Parc éolien **De Nuisement et Cheniers**

**Dossier modificatif -
Suppression de l'éolienne E9
(Nuisement et Cheniers)**

Octobre 2023

Figure 2 : Plan de situation du parc éolien de Nuisement et Cheniers modifié - 1/25 000

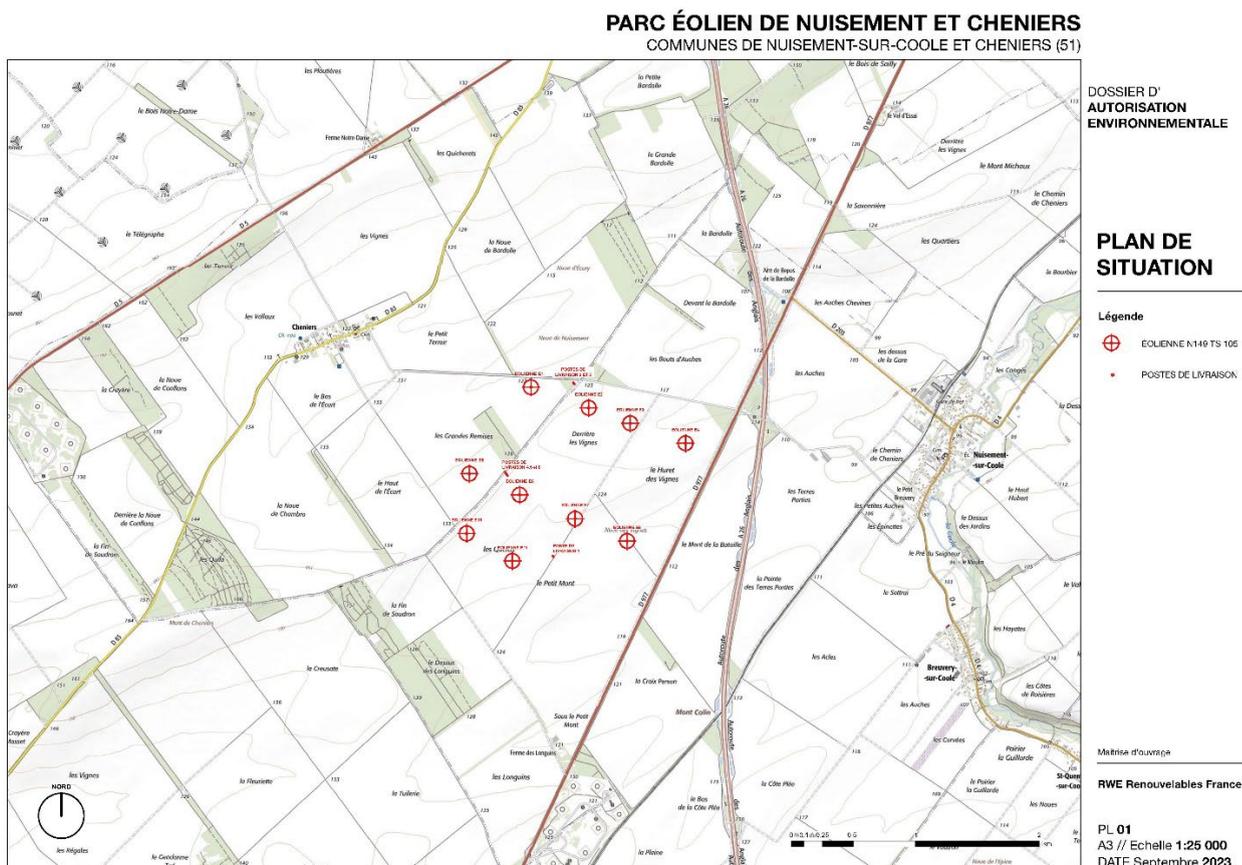
Le présent dossier modificatif concerne la suppression de l'éolienne E9 du projet de Nuisement et Cheniers, située sur la commune de Cheniers, afin de maintenir un couloir de respiration entre les deux projets éoliens.

Les distances aux habitations ne sont pas modifiées par la suppression de ces deux éoliennes. Pour le projet de Nuisement et Cheniers, les habitations les plus proches sont toujours à plus de 1 300 m des éoliennes du projet.

Figure 3 : Zone d'influence visuelle comparative des parcs initiaux et modifiés de Nuisement et Cheniers

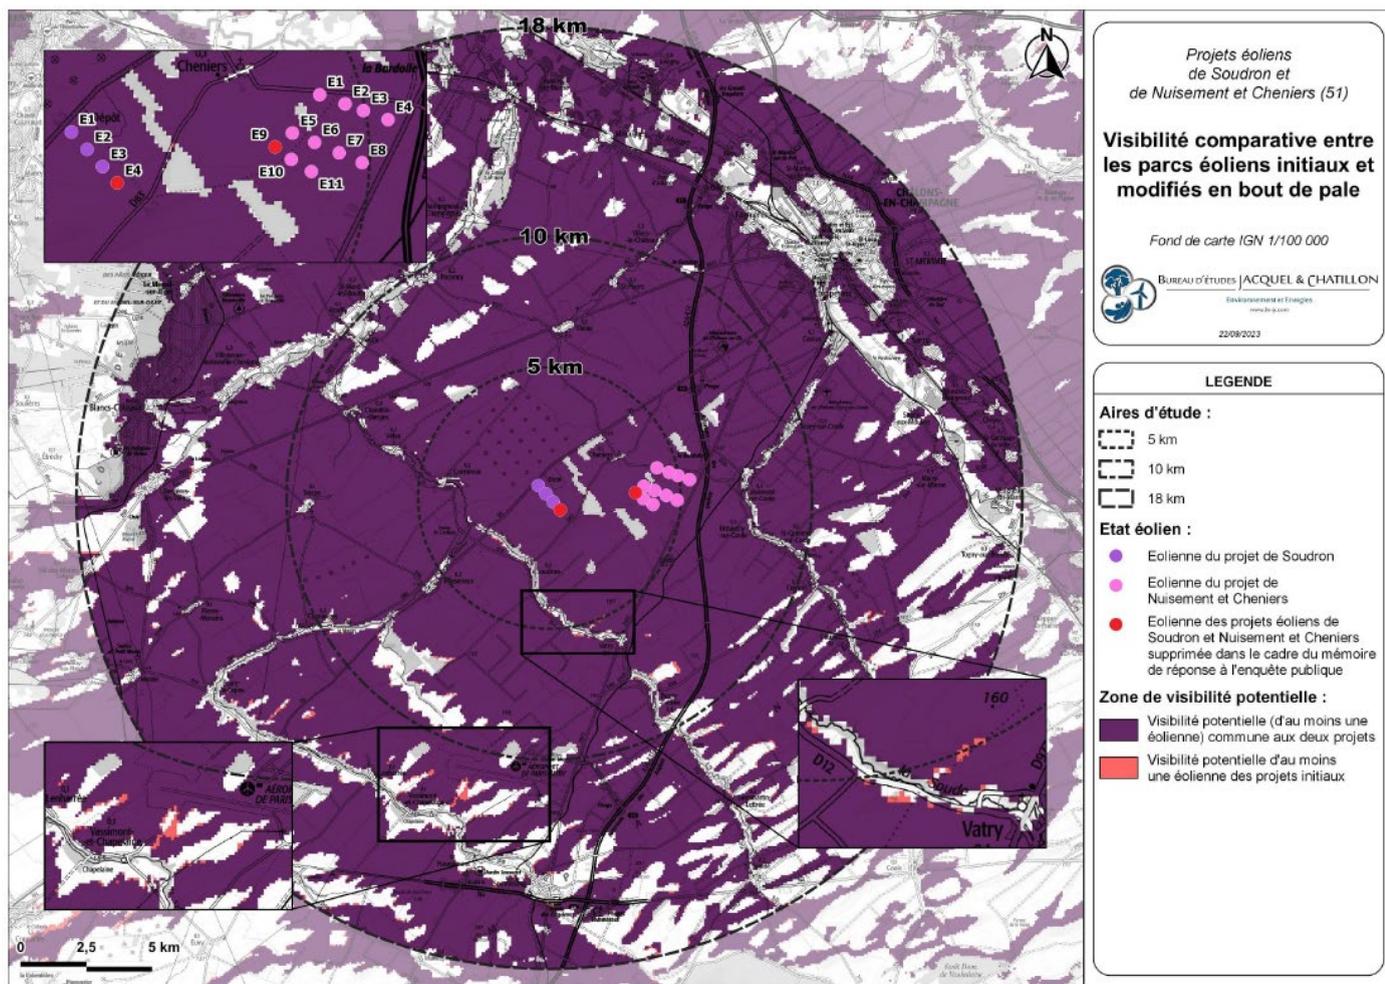
Pour les zones d'influence visuelle des projets, en analysant les deux premières cartes, de façon générale, les différences s'observent au sud du projet de Nuisement et Cheniers. De façon plus précise, au niveau du périmètre immédiat, les modifications se localisent le long de la vallée de la Soude, au Sud de ce dernier.

Aux abords des deux projets, les différences sont négligeables. Dans les périmètres rapproché et éloigné, les différences de visibilité sont peu significatives et s'observent également le long des vallées.

Figure 6 : Synthèse des sensibilités pour le projet éolien de Nuisement et Cheniers modifié – Source : IEA

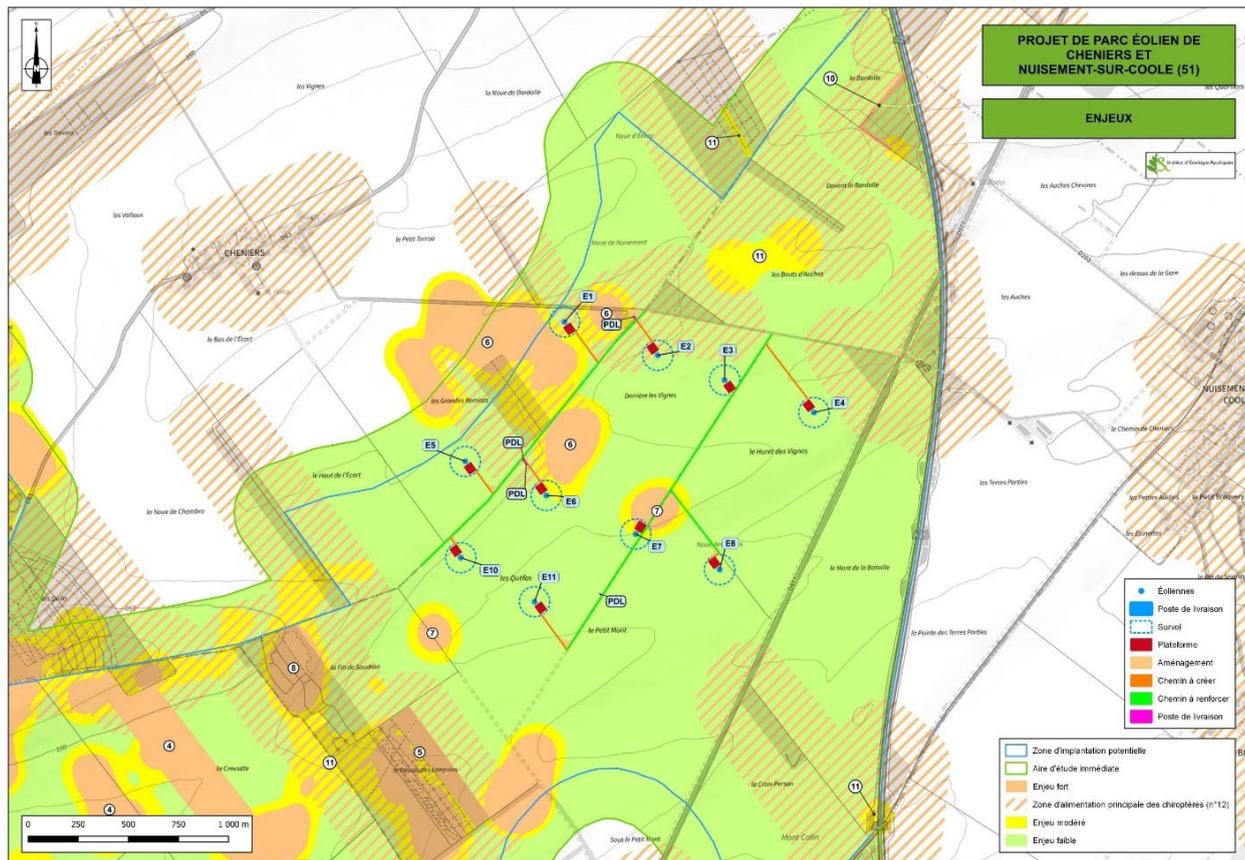
Il en résulte un éloignement de l'ensemble de l'emprise finale notamment l'éolienne E10 (plateforme, piste...), à savoir la plus proche après E9, à plus de 600 m des espaces d'enjeu de la flore et des habitats. L'impact nul identifié initialement n'est pas modifié.

Dans l'ensemble, l'impact lié à la perte d'habitat ne change pas, et est toujours considéré comme faible.

Figure 7 : Synthèse des enjeux avifaunistiques en période de reproduction autour du projet éolien de Nuisement et Cheniers modifié – Source : IEA

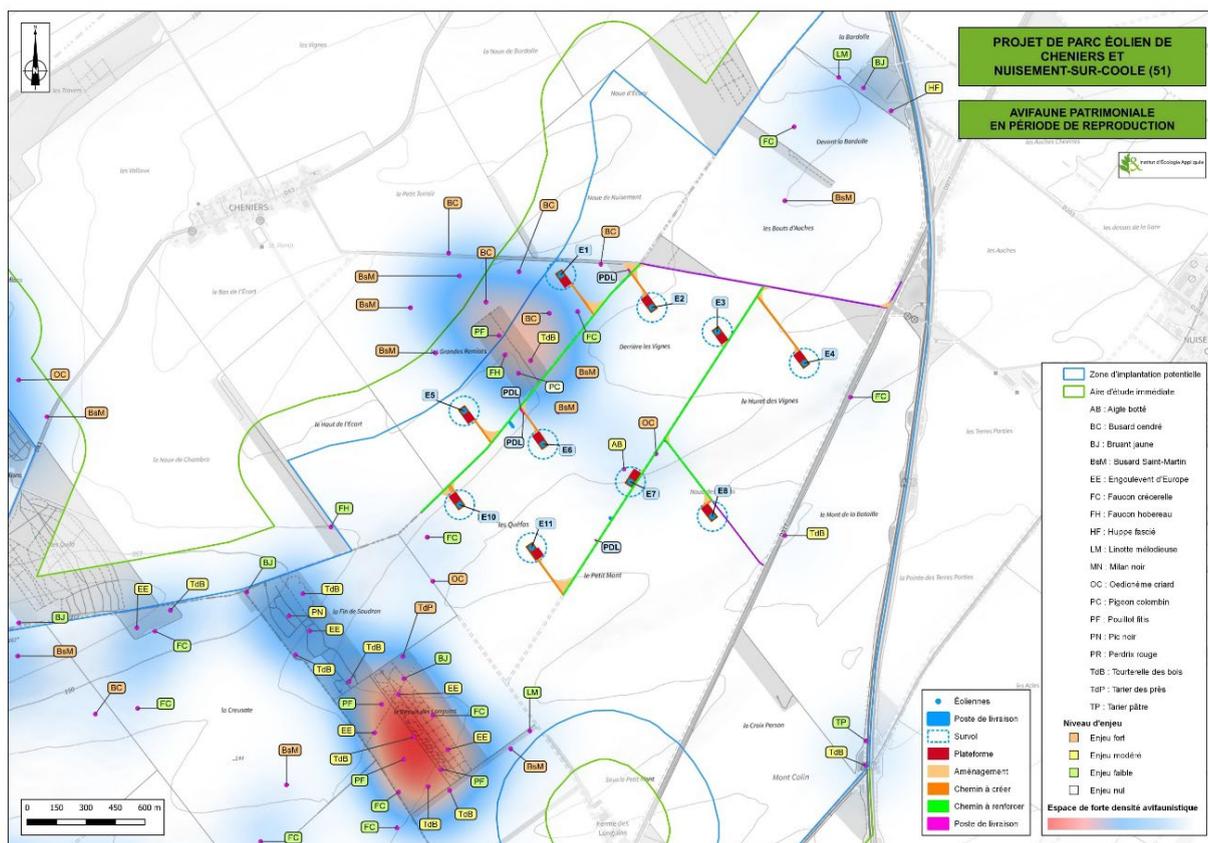
L'éolienne E9 s'inscrit dans un espace d'enjeu faible pour l'avifaune. Seul le Faucon crécerelle a été observé en alimentation à proximité de l'emprise de l'éolienne. La totalité des surfaces de cultures, y compris les parcelles utilisées par E9 servent de zone d'alimentation ou de migration des rapaces de plaine, et de zone de reproduction pour les passereaux des cultures.

La suppression de E9, n'est pas de nature à modifier intrinsèquement les risques d'impacts sur l'avifaune au regard de son implantation initiale dans un espace à faible enjeu pour ce groupe.

La modification du projet avec la suppression de l'éolienne E9 ne change pas de manière significative la nature comme la qualification des impacts identifiés initialement s'agissant d'impact qui s'applique sur telles ou telles autres éoliennes du parc.

Le changement de l'implantation finale, avec le retrait d'une éolienne, n'entraîne pas de modification dans le niveau des impacts bruts sur l'avifaune.

Figure 8 : Synthèse des enjeux chiroptérologiques en période de reproduction autour du projet éolien de Nuisement et Cheniers modifié – Source : IEA

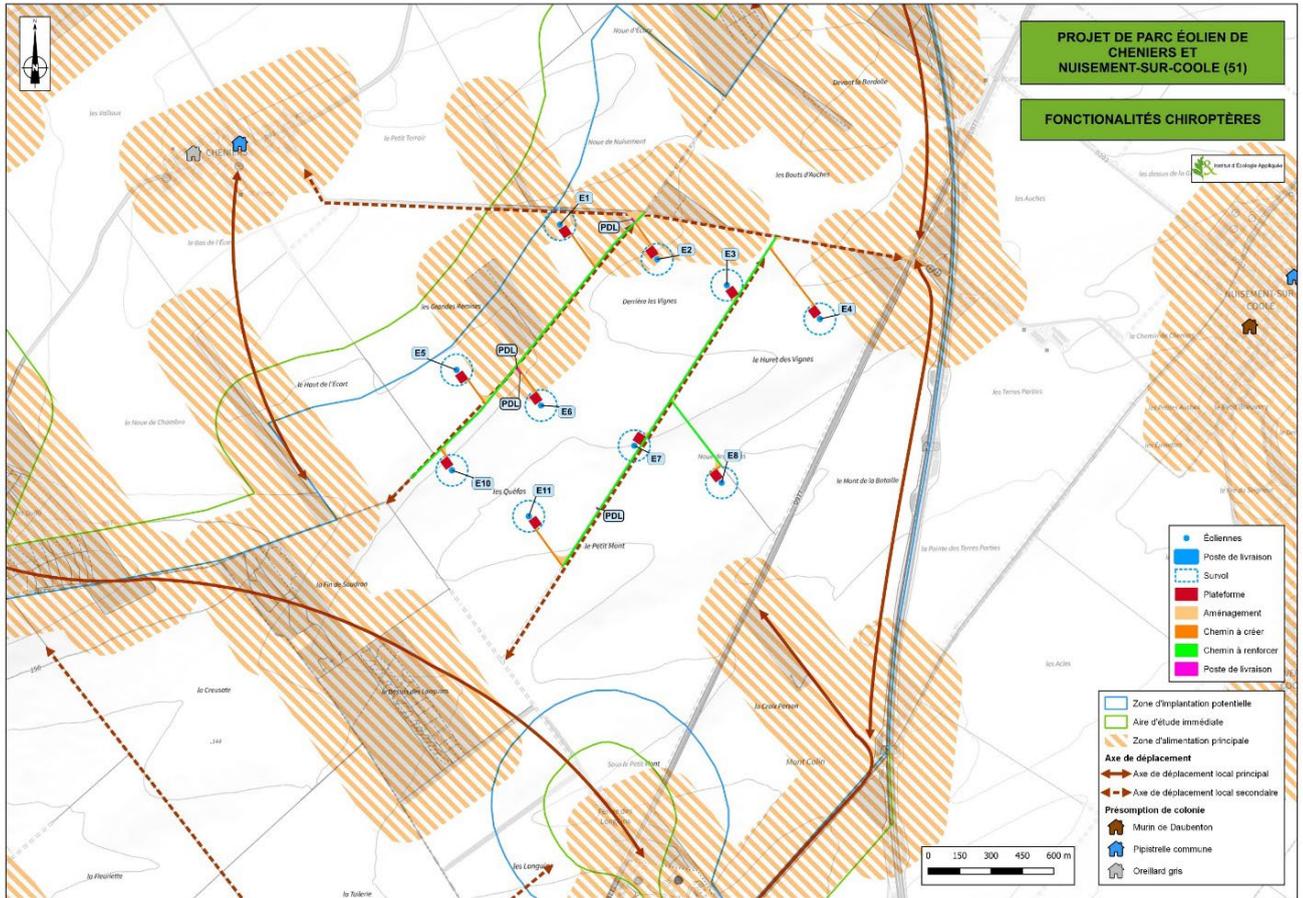
Aucune zone d'alimentation principale et aucun axe de déplacement local n'a été identifié à proximité de l'emplacement de E9.

En effet, cette éolienne est implantée en dehors des zones d'enjeu pour le groupe, à plus de 500 m à l'Est du boisement le plus proche et à plus de 300 m de la zone d'alimentation principale pour le groupe (une zone tampon de 200 m ayant été tracée autour des boisements).

Pour E9, l'impact de collision en lien avec l'activité de déplacement ou d'alimentation local est qualifié de très faible.

Le risque de collision lié aux espèces migratrices (Pipistrelle de Nathusius, Noctule commune, Noctule de Leisler) pour cette éolienne est fort en période de migration printanière comme de migration automnale. Il est de plus modéré en été pour la Sérotine commune.

La suppression de E9 annule évidemment le risque de collision porté par cette éolienne.

La suppression de E9 n'entraîne donc pas de modification significative du niveau d'impact.

Figure 2 : Synthèse des impacts cumulés des parcs de Nuisement et Cheniers et de Soudron modifiés - Source : IEA

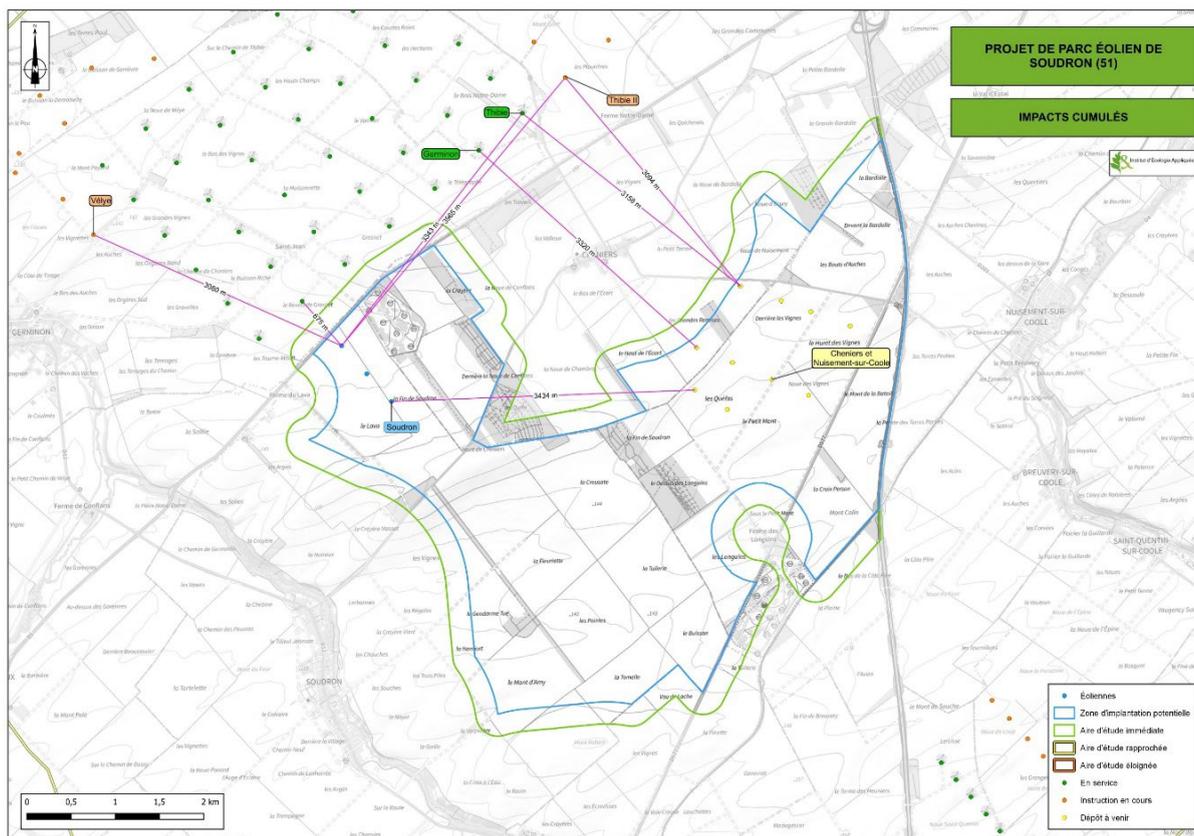
La suppression des éoliennes E9 du parc de Nuisement et Cheniers permet une augmentation de la distance entre le parc de Nuisement et Soudron de 517 m. La totalité de l'interdistance entre tous les parcs du secteur est ainsi supérieure à 3 km, augmentant le couloir de respiration pouvant être utilisé par les oiseaux en migration ou en grands déplacements dans l'axe Nord-Ouest-Sud-Est.

Le risque de collision lié au cumul des parcs est ainsi réduit pour les oiseaux principalement, mais aussi pour les chiroptères, comme le risque individuel porté par chaque parc. Cette réduction n'est toutefois pas de nature à baisser la qualification des impacts de collision sur ces groupes.
